改善箇所説明図

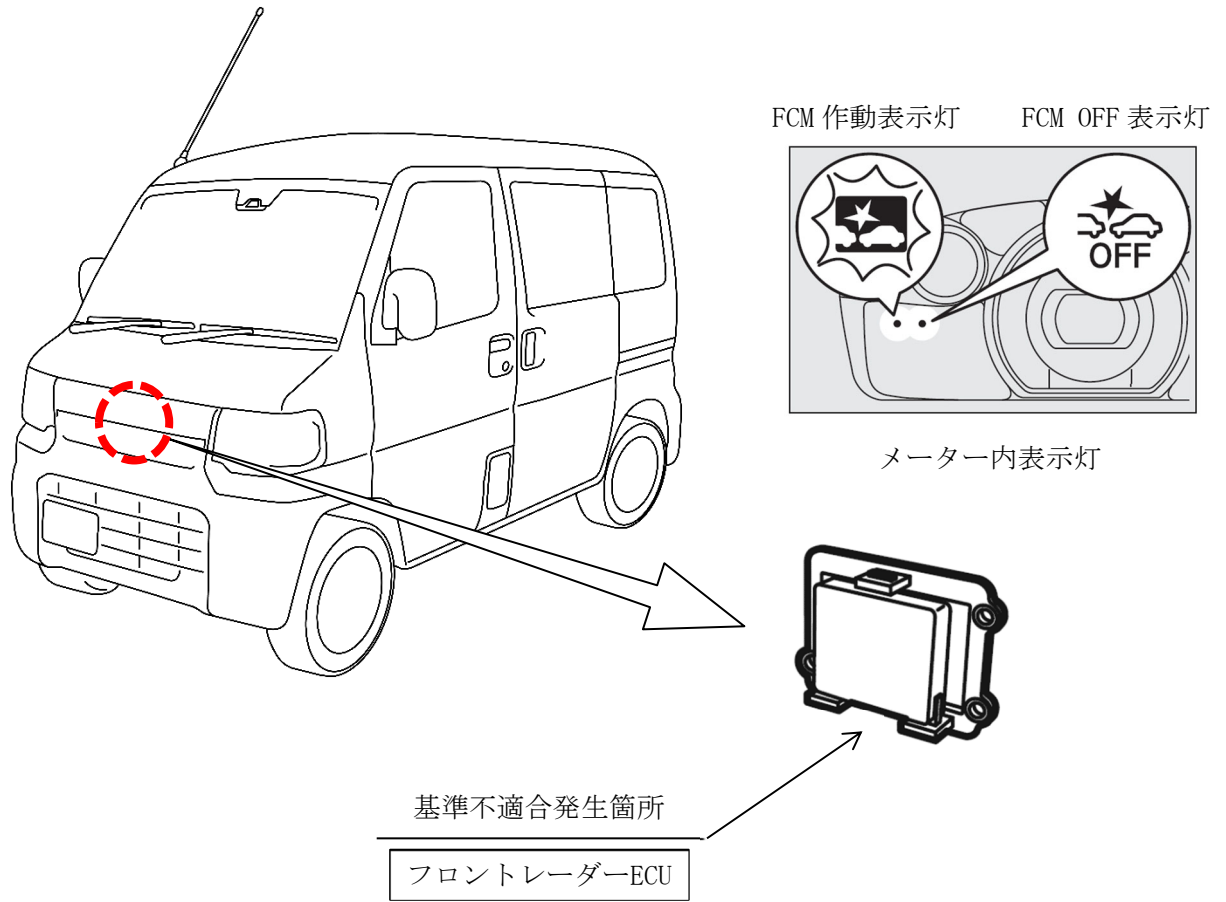
衝突被害軽減ブレーキシステム(以下、FCM)において、フロントレーダーECUの制御プログラムが不適切なため、炎天下の駐車等でフロントカメラの温度上昇によりFCMが一時的に停止した場合、FCM停止状態を示す「FCM OFF表示灯」の点灯および「FCM作動表示灯」の点滅が、共に数秒で消灯する。そのため、「FCM OFF表示灯」が継続して点灯しないことにより、保安基準第12条(制動装置の基準)に適合しない。

全車両、フロントレーダーECUの制御プログラムを対策仕様書き替える。

注：図中の 内は、プログラムを書き替える部品を示す。

識別：運転者席側ドアチェッカーのヒンジにあるピン上側の頭部に、白または黄色ペイントを塗布する。
